## RESOLUCION N°

### POR MEDIO DE LA CUAL NO SE AUTORIZA UNA OCUPACIÓN DE CAUCE Y SE TOMAN OTRAS DETERMINACIONES

**EL SUBDIRECTOR DE RECURSOS NATURALES DE LA CORPORACIÓN AUTÓNOMA REGIONAL DE LAS CUENCAS DE LOS RÍOS NEGRO-NARE "CORNARE", en uso de sus atribuciones legales y delegatarias y**

Que mediante Auto N° **AU-02766** del 26 de julio de 2023, se inició trámite ambiental de **AUTORIZACIÓN DE OCUPACIÓN DE CAUCE**, solicitado por la sociedad **TRESUS S.A.S**, con NIT 901.109.004-8, representada legalmente por la señora **ELVIA JIMENEZ DE URREA**, identificada con cédula de ciudadanía número 21.323.541, a través de su Apoderado la señora **CRISTINA MARIA HOYOS YEPES**, identificada con cédula de ciudadanía número 43.644.701 y T.P número 194.096, del concejo superior de la de judicatura, para la construcción de un Jarillon, en beneficio de los predios con folios de matrículas inmobiliarias número 020-172204 y 020-172205, ubicados en la vereda Aguas Claras del municipio de EL Carmen de Viboral, Antioquia.

### Profundidades de flujo

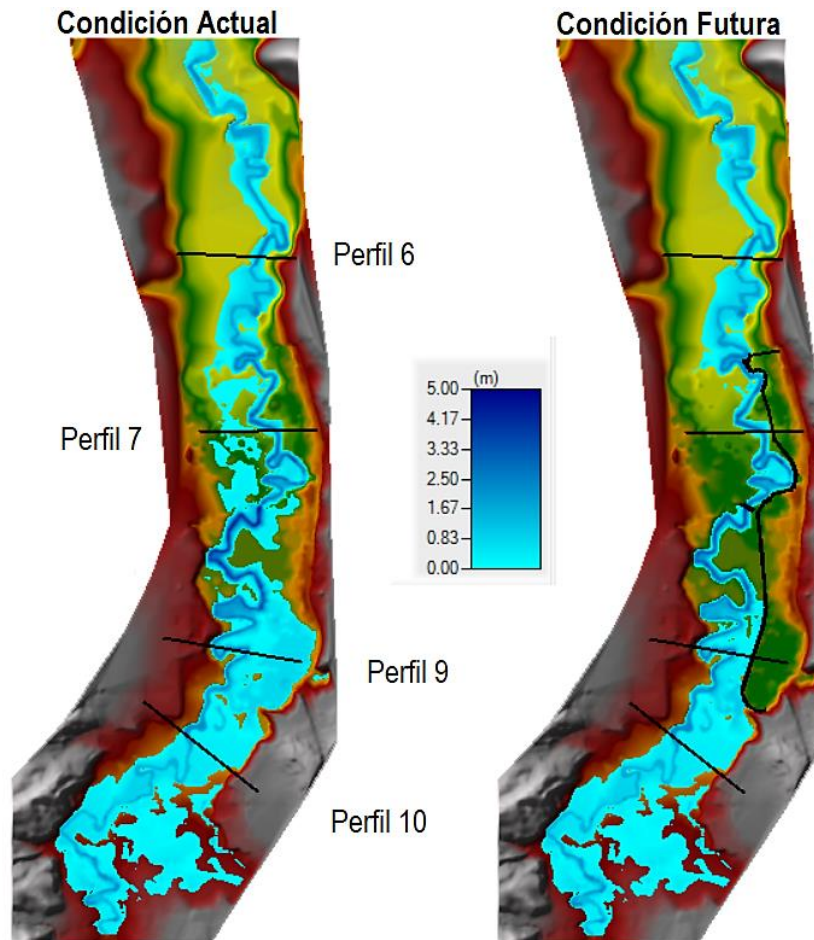
Como se puede observar en la siguiente imagen, la condición actual, presenta áreas con mayores profundidades que en las condiciones futuras, estas se observan particularmente en la parte media del Jarillón proyectado (entre perfiles 7 y 9), sin embargo, las modificaciones más evidentes se muestran entre el perfil 6 y 10 específicamente en el área de implantación de la obra.

La información de profundidades evidenciada no es consecuente con la racionalidad hidráulica de lo que se está presentado, dado que, las condiciones actuales muestran una mancha de inundación mayor a la mostrada en las condiciones futuras, esto teniendo en cuenta que la obra proyectada cumple como objetivo, disminuir la sección hidráulica, por tanto, mínimamente se debe conservar la mancha de inundación sobre la margen izquierda, situación que no se está evidenciando en la modelación presentada.

Adicionalmente, se puede observar según la modelación presentada, que no se evidencian alteraciones en la mancha de inundación, tanto aguas arriba como aguas abajo del sitio de intervención del Jarillón, tanto en condiciones actuales como futuras.

4.7.9. **La modelación hidráulica tanto en condiciones actuales como futuras, presentan inconsistencias en los resultados obtenidos, debido a que la mancha de inundación no representa adecuadamente el modelo implementado, exhibiendo una mancha de inundación más amplia en las condiciones actuales que en las proyectadas, aun sabiendo que la sección hidráulica de la quebrada fue reducida en la zona de construcción del Jarillón.**

### Velocidades de flujo

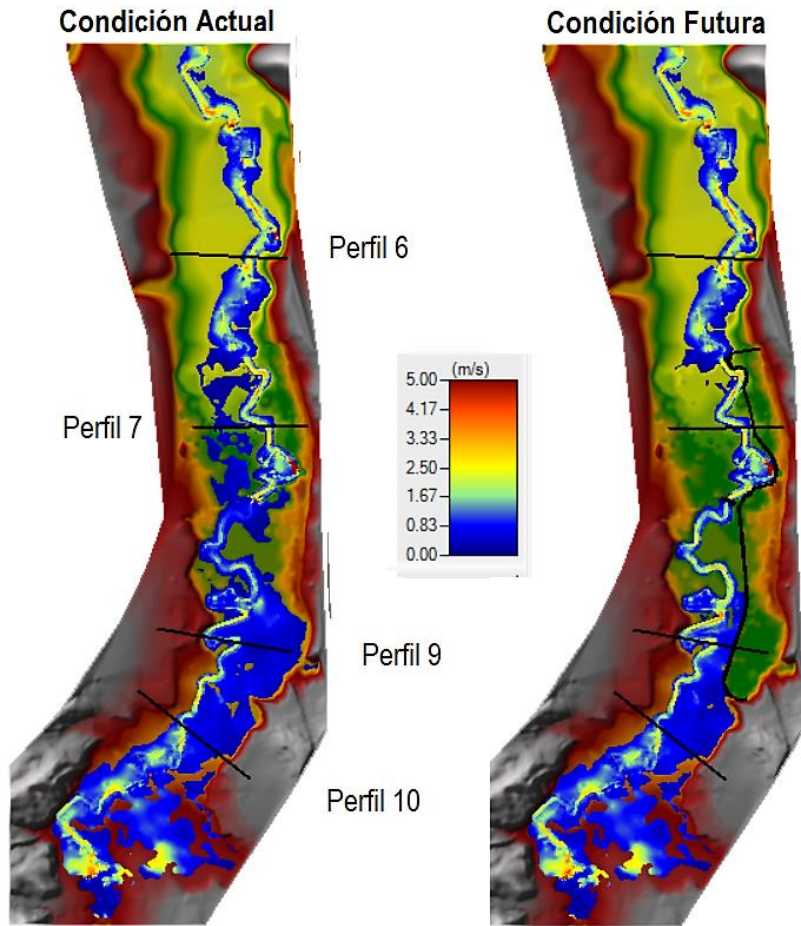
Las velocidades de flujo, tanto aguas arriba como aguas abajo del Jarillón proyectado, no presentan modificaciones, tal como se muestra en la siguiente figura, sin embargo, entre los perfiles 7 y 9 es donde se observa más representativo las variaciones de las velocidades; a nivel general es consecuente el aumento de las velocidades en las condiciones futuras, dado que se presenta un estrechamiento en la sección hidráulica de la quebrada, lo que puede ocasionar mayores procesos de socavación.

**Secciones transversales**

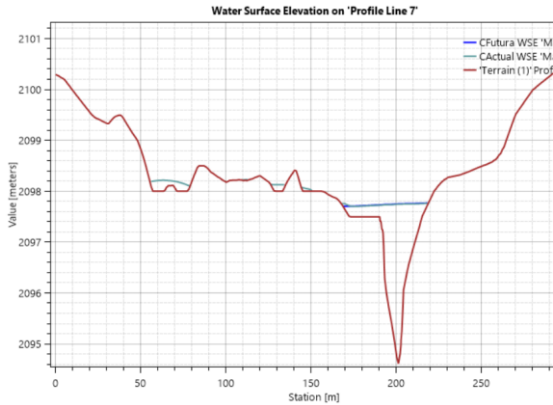
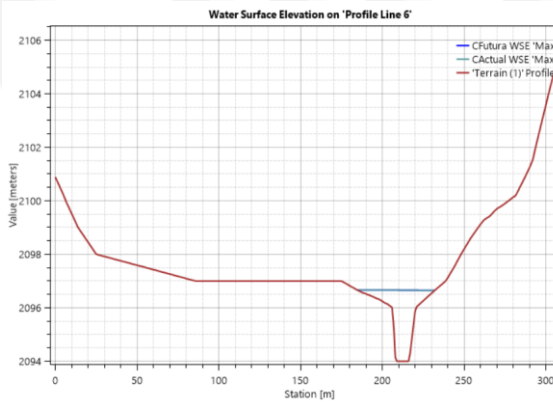
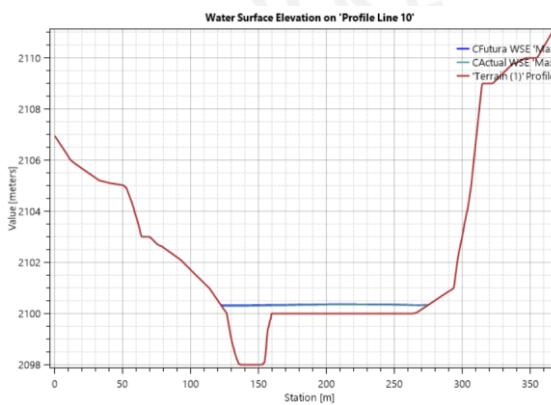
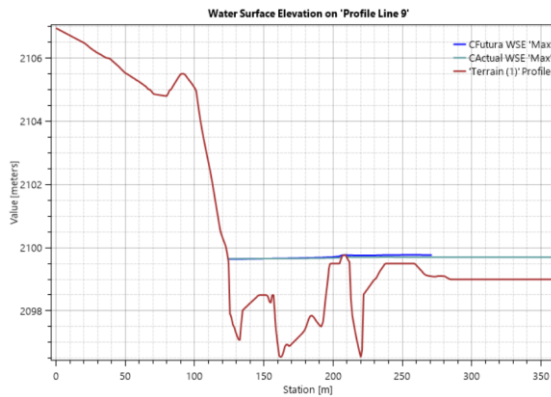
Las secciones transversales montadas en el modelo hidráulico, en algunos sectores no son representativas con lo observado en campo, esto es debido al proceso de empalme de topografías y cartografía, no es de esperar que sean similares, sin embargo, si se espera que representen la topografía de la zona de estudio.

La topografía empalmada presenta varias escalas, lo que conlleva a posibles errores en las secciones transversales utilizadas en el modelo hidráulico, generando errores en el momento de la extracción de los resultados.

4.7.11. **Las secciones transversales evaluadas no son representativas con las existentes.**
